**APPROBATION
DE LA MODIFICATION N° 7
(N° 9 POUR LA COMMUNE DE GRIGNY ET
N° 2 POUR LA COMMUNE DE GIVORS)
DU PLAN LOCAL D'URBANISME**

Annexe à la délibération
du conseil de Communauté du 10 janvier 2011

MODIFICATION N°7 APPROBATION

Point n° 46

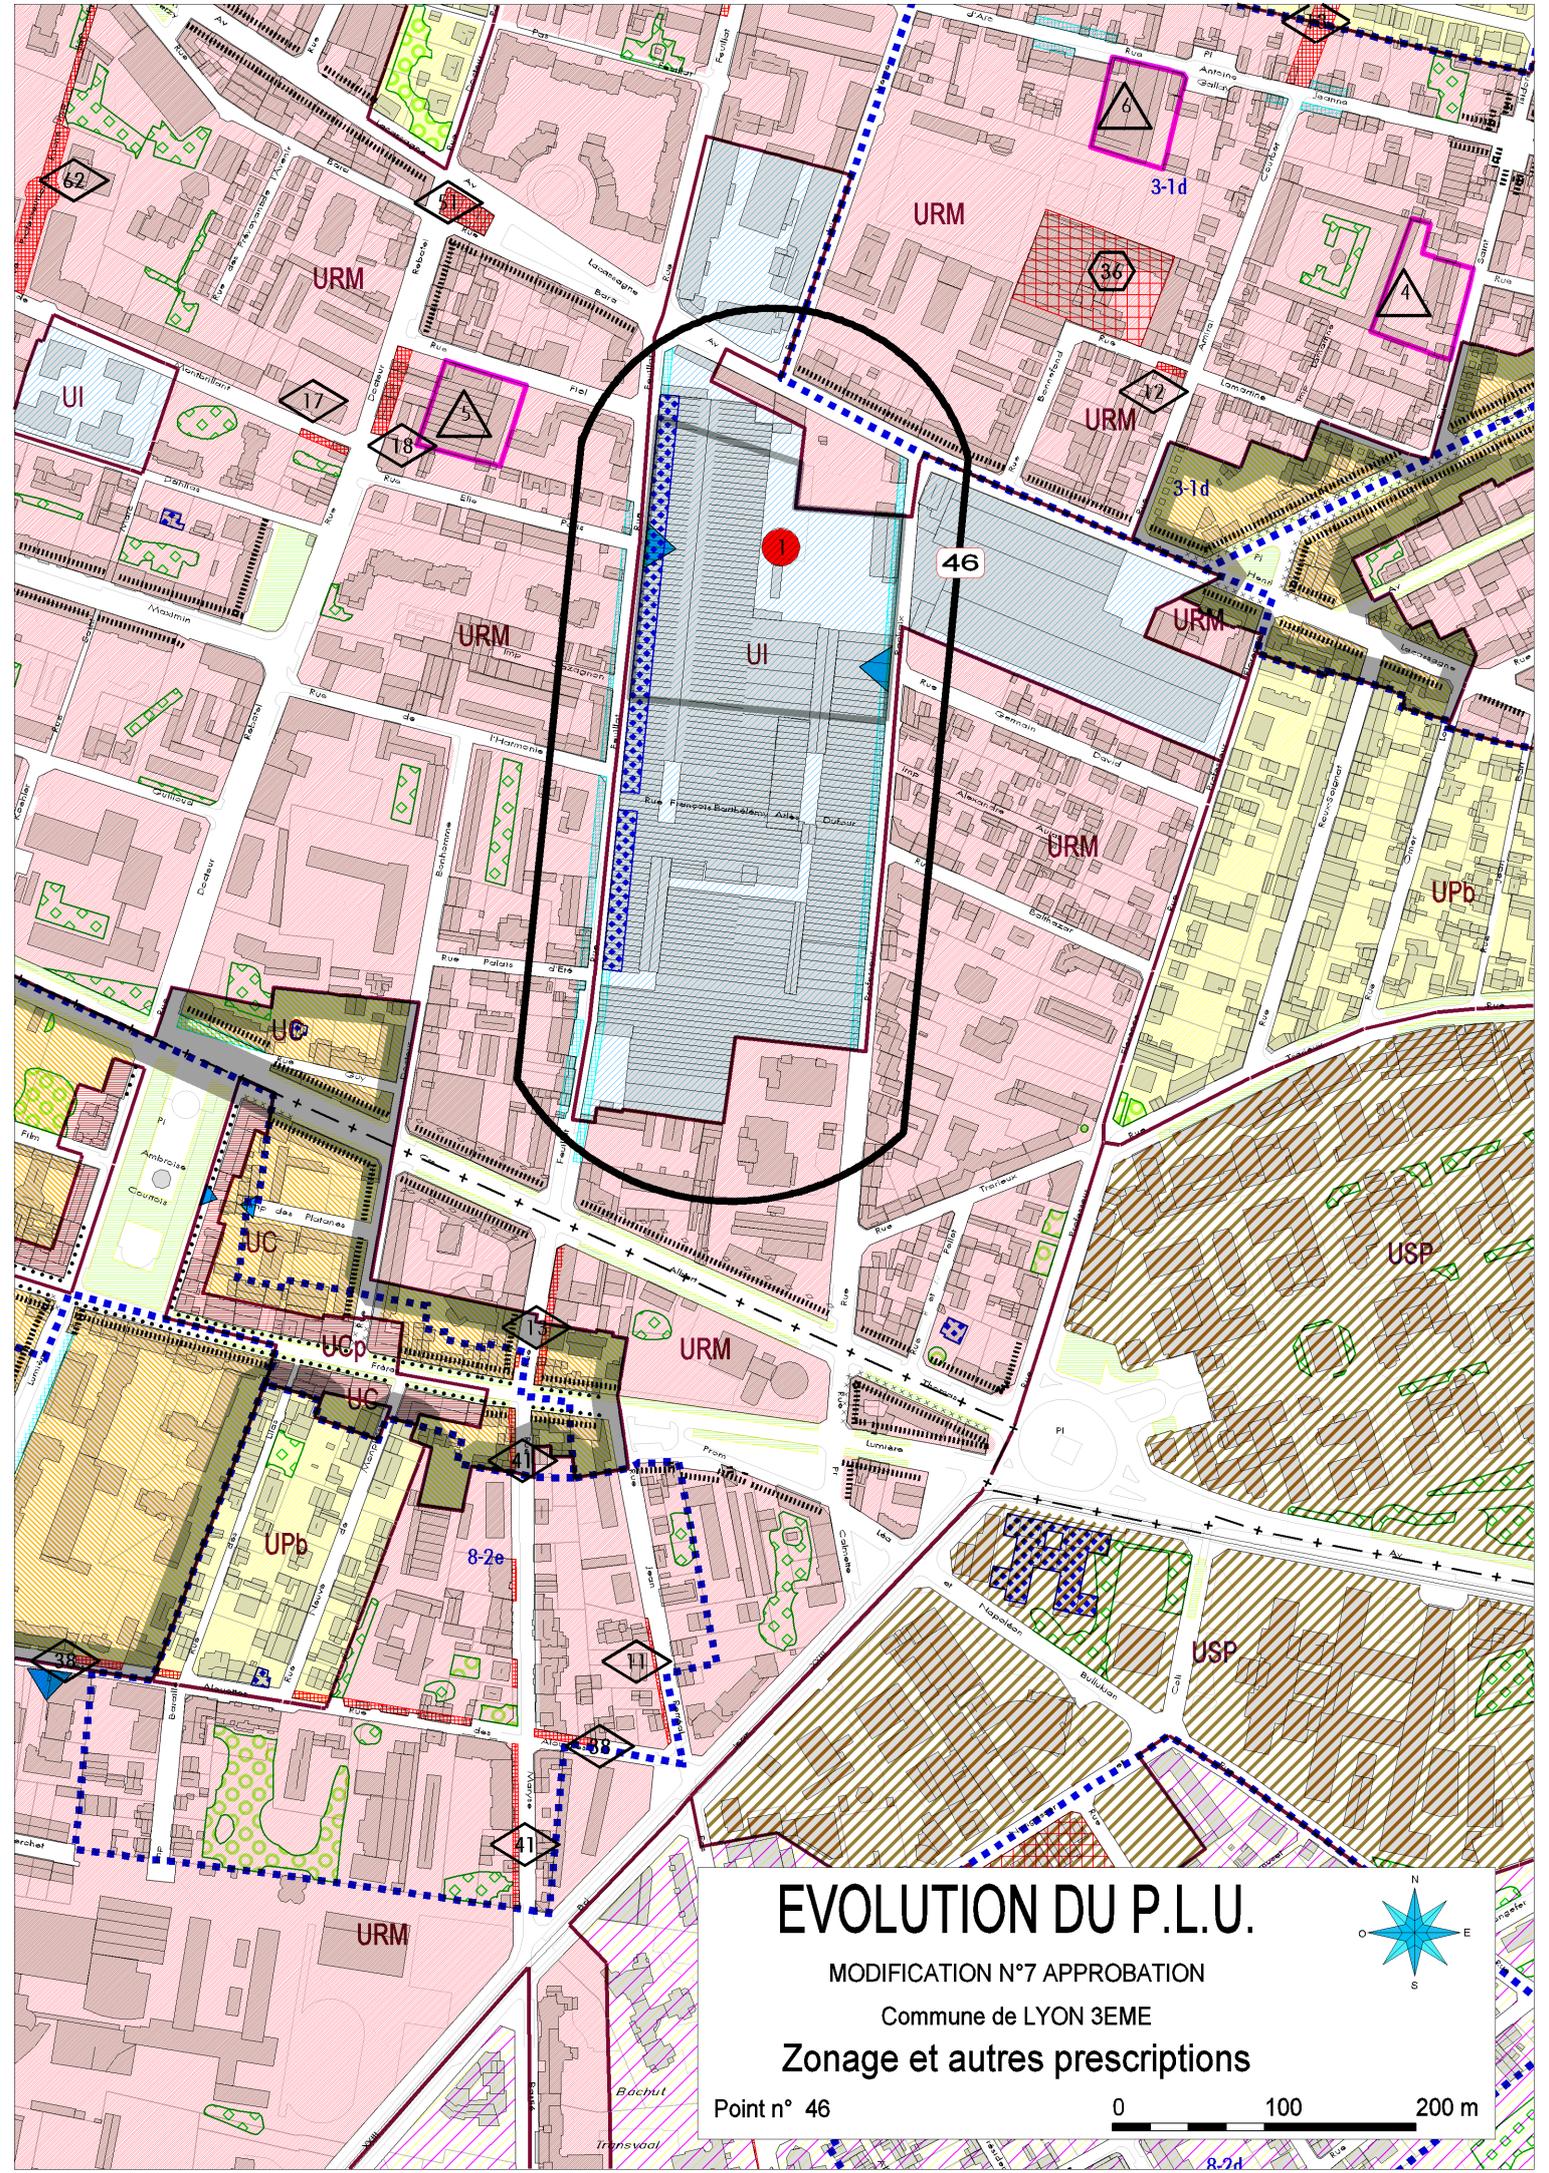
LYON 3ème	46	Inscription de deux prescriptions de débouchés de voirie, l'une sur la rue Feuillat au niveau de la rue Elie Paris, l'autre sur la rue Professeur Rochaix au niveau de la rue Germain David. Correction d'une erreur matérielle : suppression de la prescription d'élément bâti à préserver (EBP) le long de la rue Feuillat, sur 12 mètres environ, dessinée par erreur sous l'emprise de l'ancien emplacement réservé de voirie n° 71 (voir plan joint).
LYON 3ème	77	Correction d'une erreur matérielle : inscription d'une marge de recul sur une profondeur de 6 mètres sur la parcelle BD 48, située 7 bis rue Saint Maximin (au lieu de l'inscription d'un espace non aedificandi).

Point n° 63

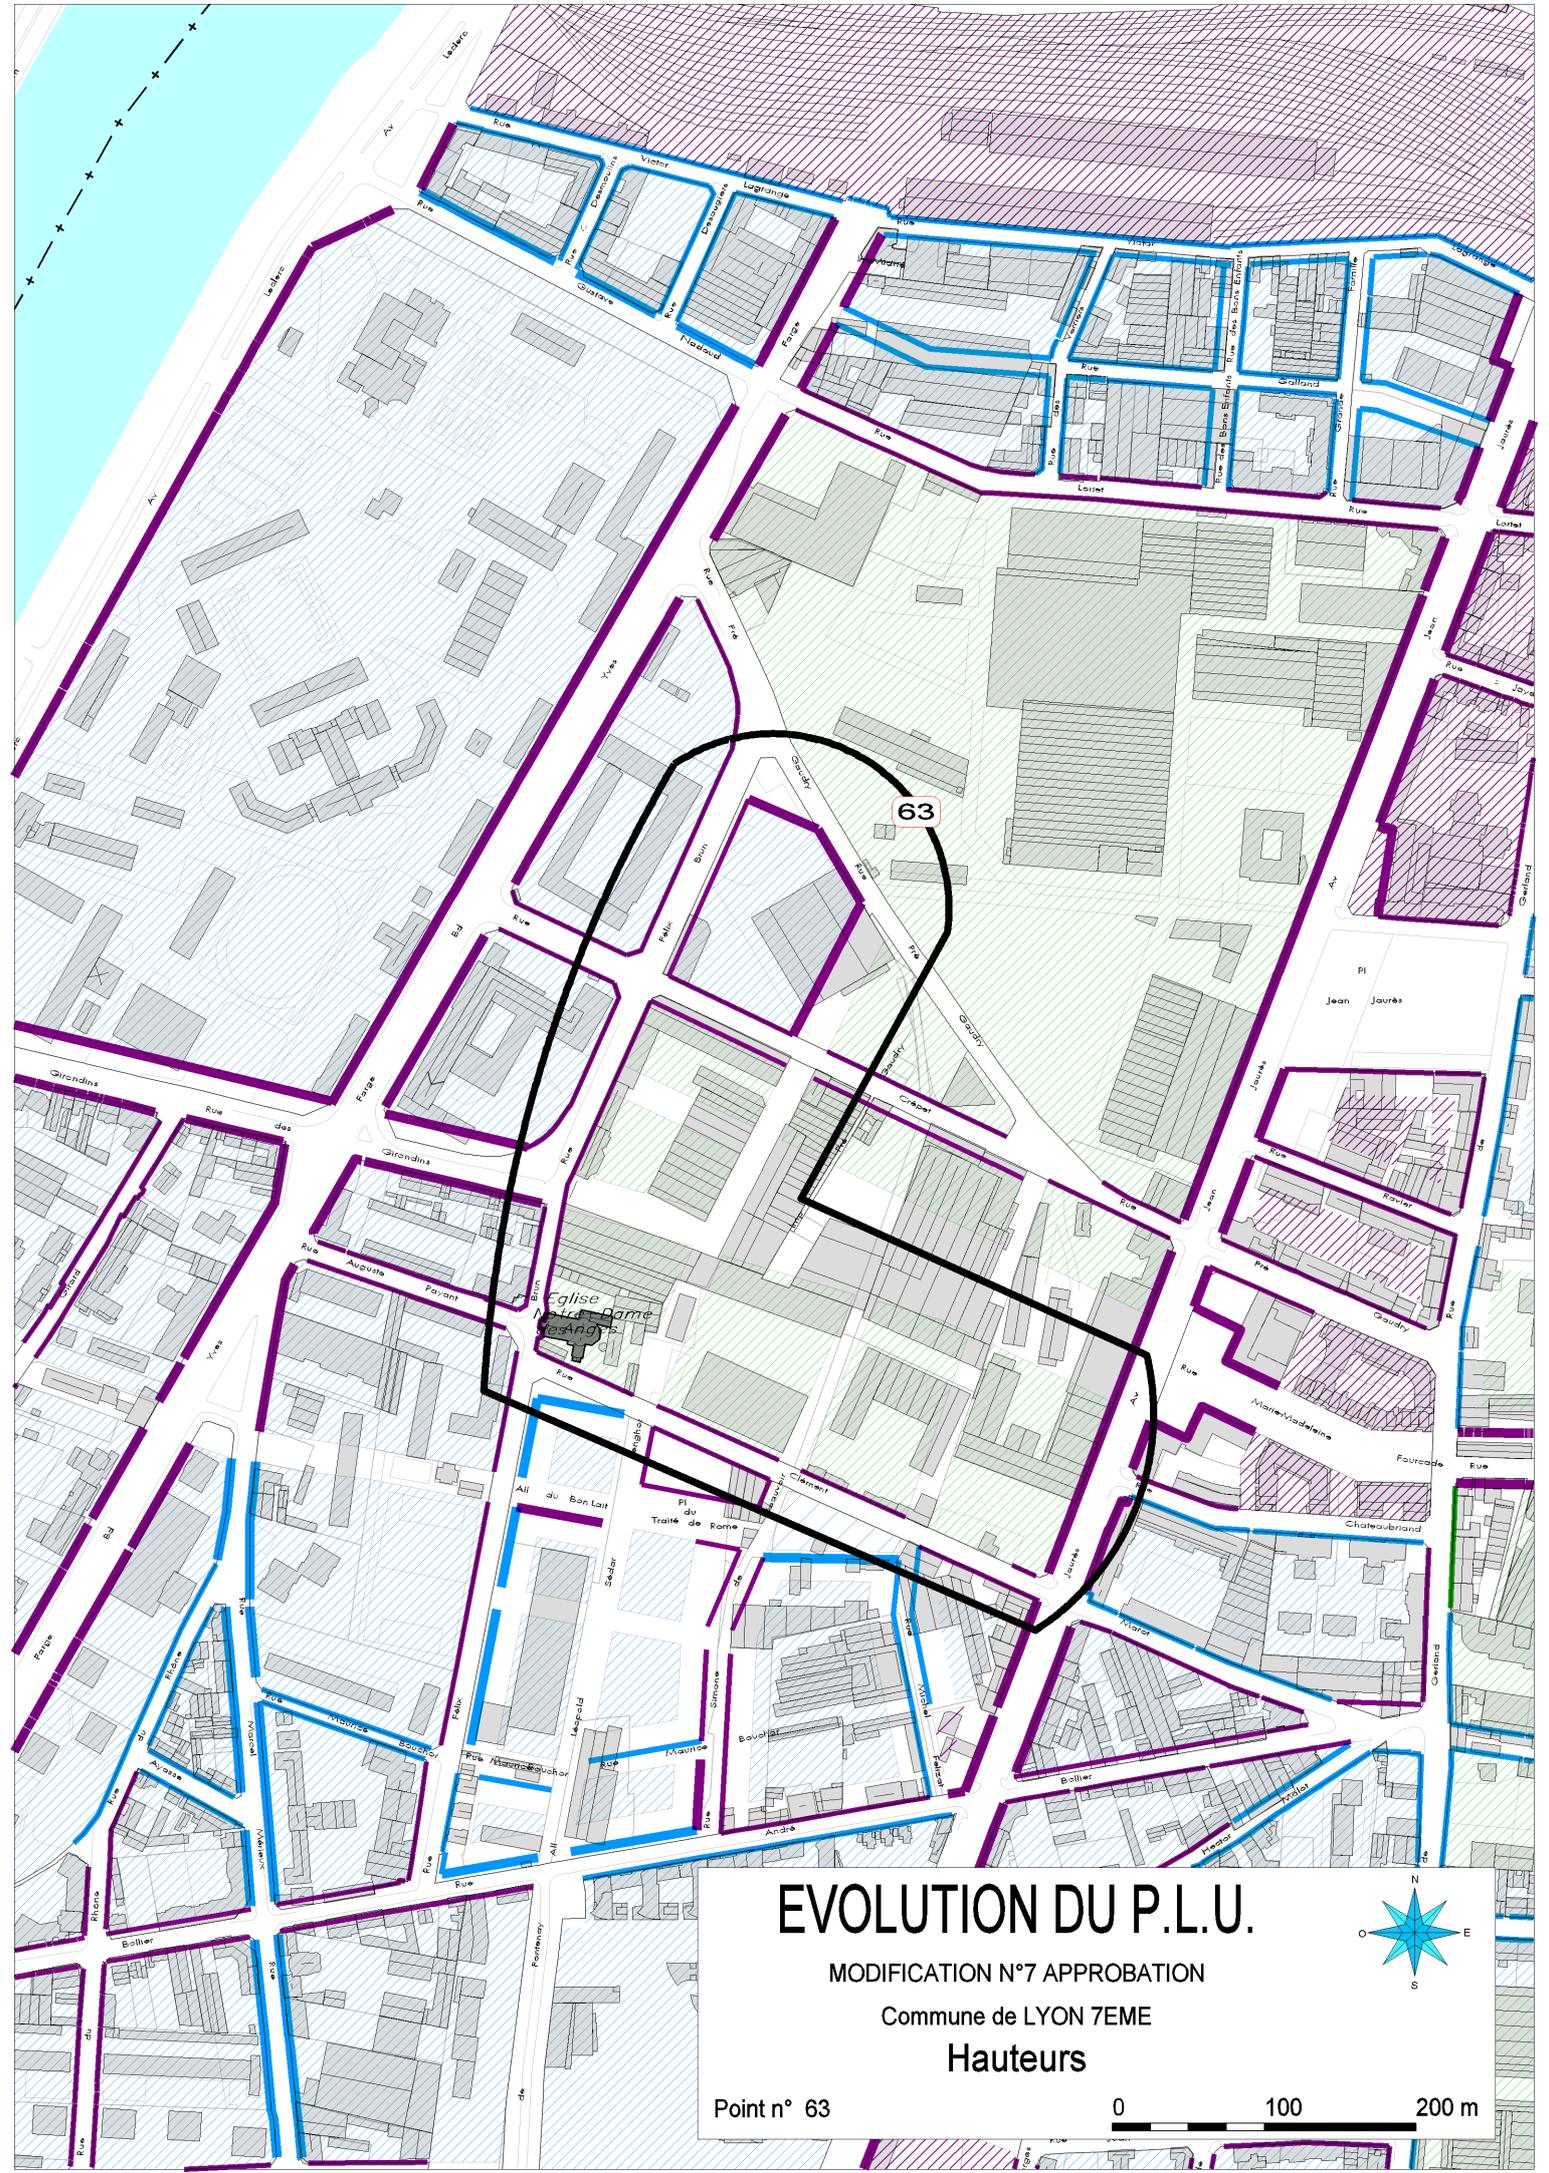
LYON 7ème	63	<p>Inscription d'une marge de recul de 4 mètres à l'est de la rue Félix Brun, au droit des parcelles BN 130 et BN 135.</p> <p>Elargissement de 6 mètres au sud de l'emplacement réservé de voirie n° 95 inscrit rue Pré-Gaudry.</p> <p>Elargissement de 5 mètres à l'ouest de l'emplacement réservé de voirie n° 68 inscrit sur le prolongement du mail de Fontenay.</p> <p>Inscription d'une hauteur d'îlot à 16 mètres (au lieu de 13 m) sur l'îlot compris entre les rues Crépet, Félix Brun et Pré-Gaudry et les emplacements réservés de voirie n° 95 et n° 68.</p> <p>Inscription d'une hauteur maximale autorisée sur voie à 25 mètres au sud de l'emplacement réservé de voirie n° 95, le long de la rue Pré-Gaudry (entre les deux emplacements réservés de voirie n° 95 et 68) et à l'est de l'emplacement réservé de voirie n° 68.</p> <p>(voir plans joints)</p>
LYON 8ème	44	<p>Modification de la prescription d'espace boisé classé (EBC) inscrite au sud de la parcelle BT 40 située au 49 rue Villon, au profit de l'inscription d'une prescription d'espace végétalisé à mettre en valeur (EVMV) (voir plan joint).</p>

Point n° 65

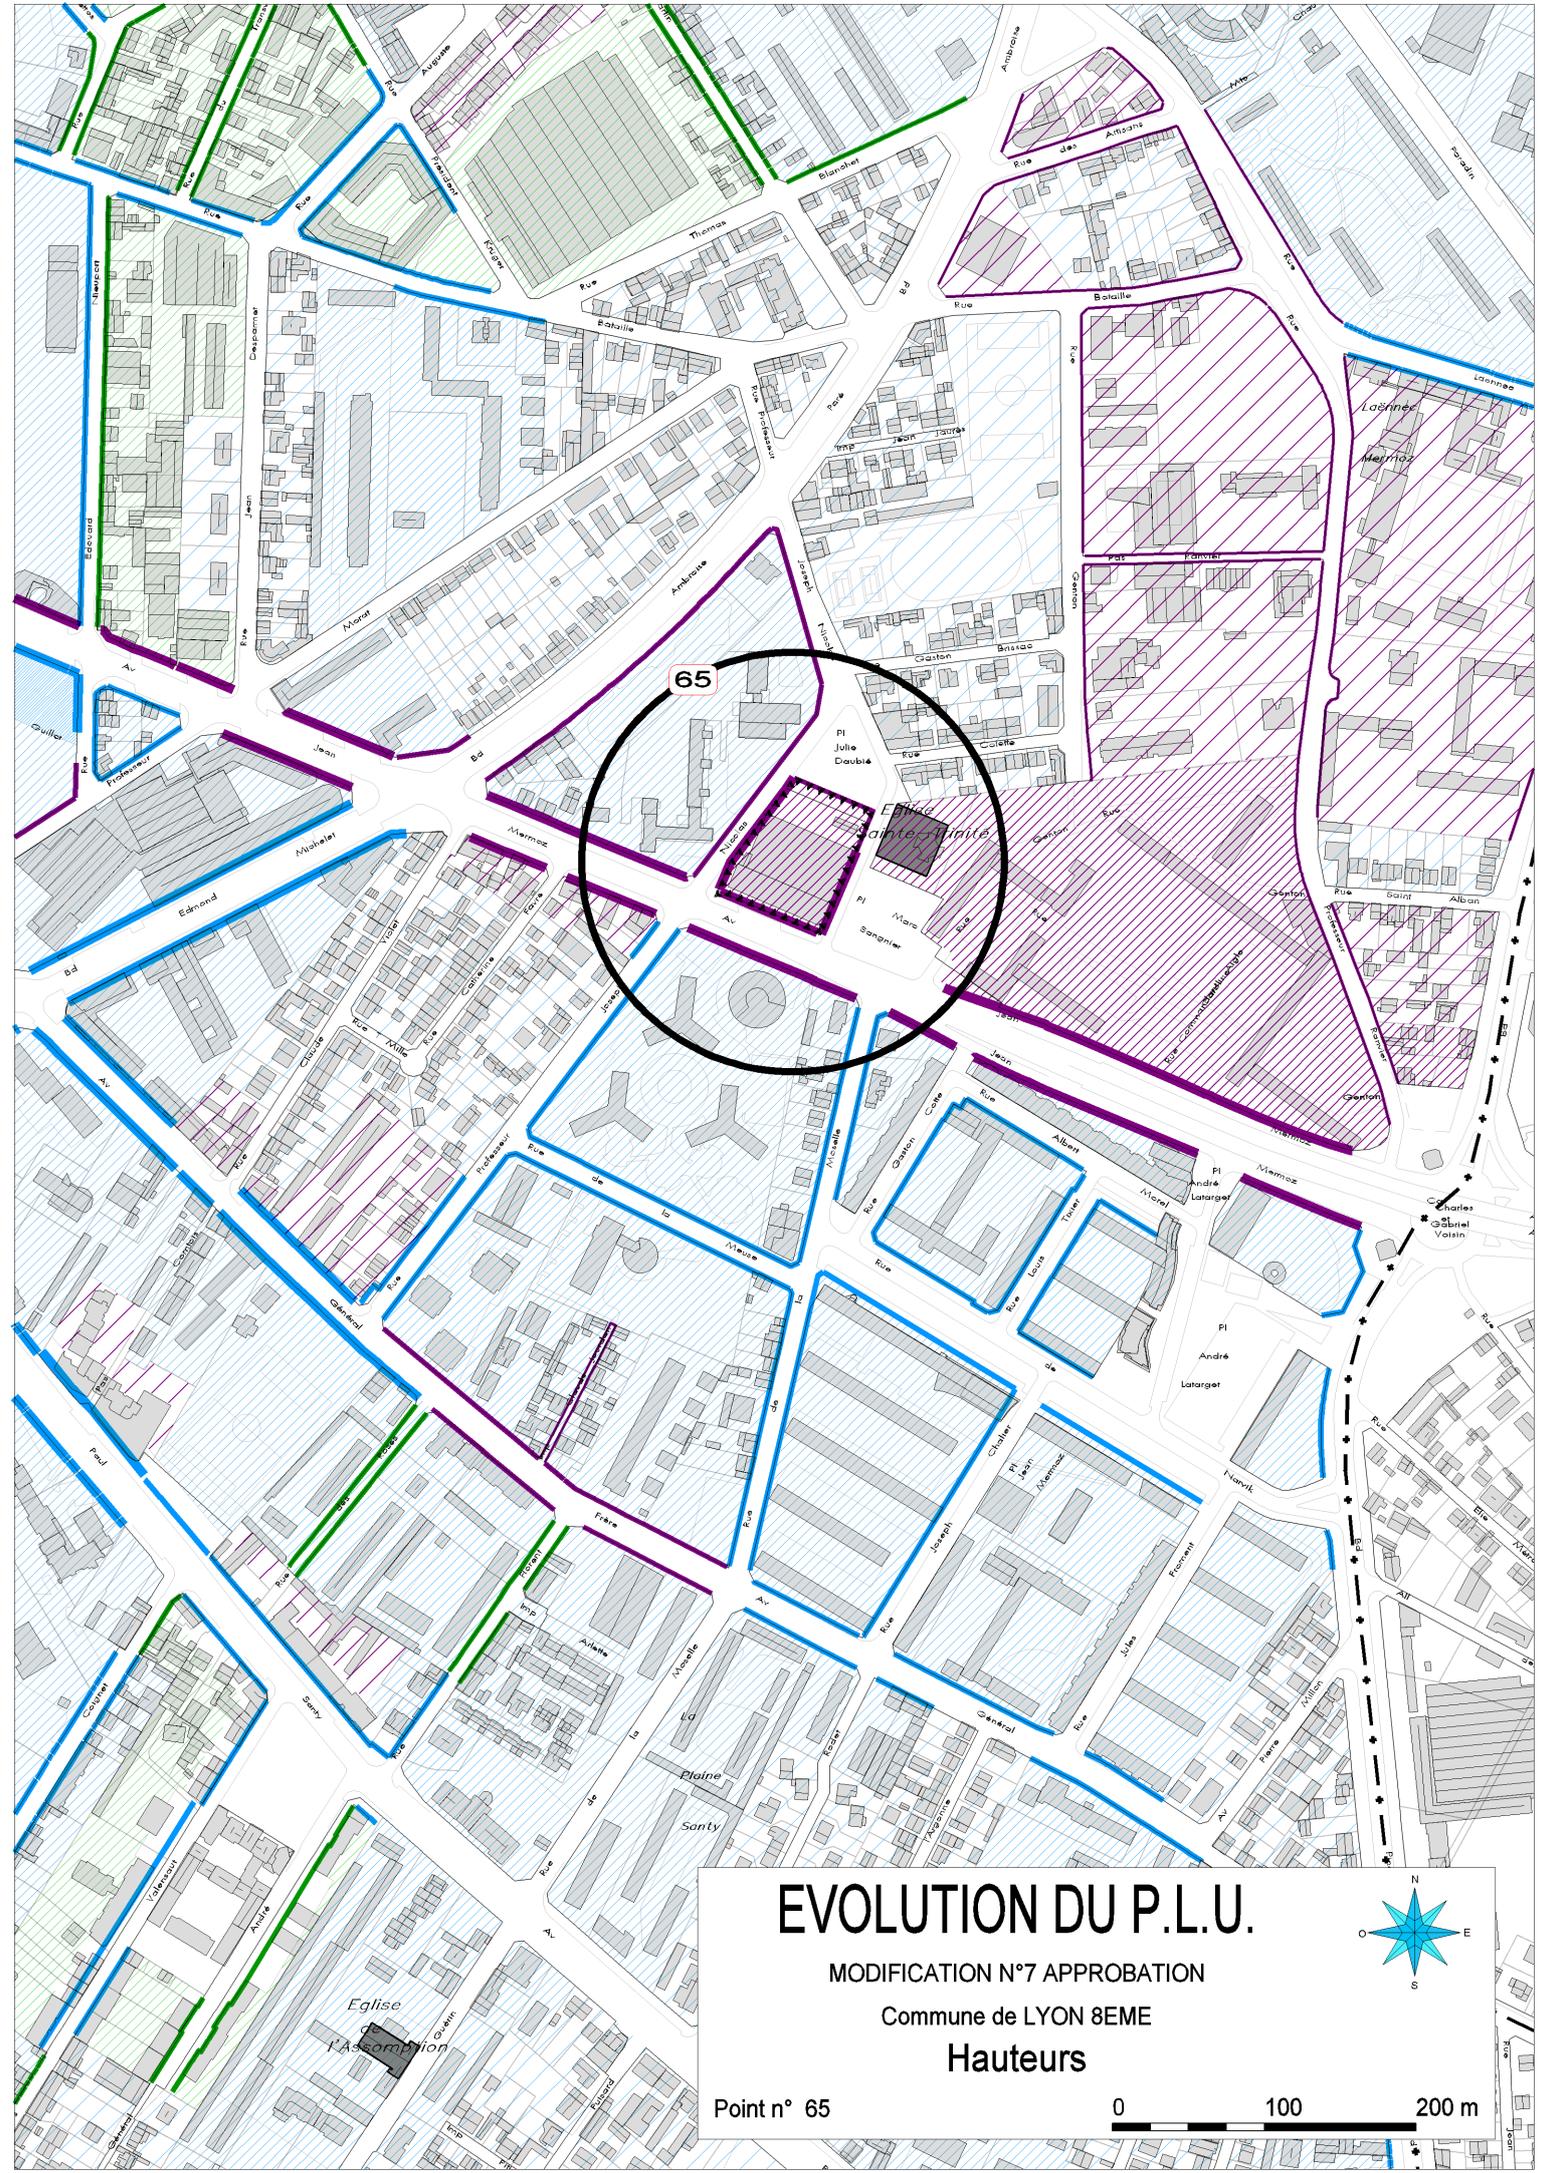
LYON 8ème	65	<p>Extension du zonage URD sur la ruelle située entre la place Julie Daubié et la parcelle AN 111, mais pas sur la place Julie Daubié maintenue en UR.</p> <p>Réinscription d'une prescription de plantation sur domaine public sur l'ensemble de la place Julie Daubié.</p> <p>Adaptation de la hauteur maximale autorisée sur voie à 19 mètres sur les côtés nord et "est" de l'îlot ainsi formé avec la parcelle AN 111 et la ruelle (jusque dans le prolongement de la façade sud de l'église Sainte Trinité), et à 25 mètres sur le côté ouest de l'îlot sur la rue professeur Joseph Nicolas.</p> <p>Limitation de la hauteur d'îlot maximale autorisée à 19 mètres sur l'ensemble dudit îlot ainsi réduit.</p> <p>Inscription d'un polygone d'implantation sur la parcelle AN 111 et la ruelle bordant la parcelle au nord, suivant le contour de l'îlot ainsi réduit, et d'un secteur de zone URD autour englobant la parcelle AN 111 et la ruelle.</p> <p>(voir plans joints)</p>
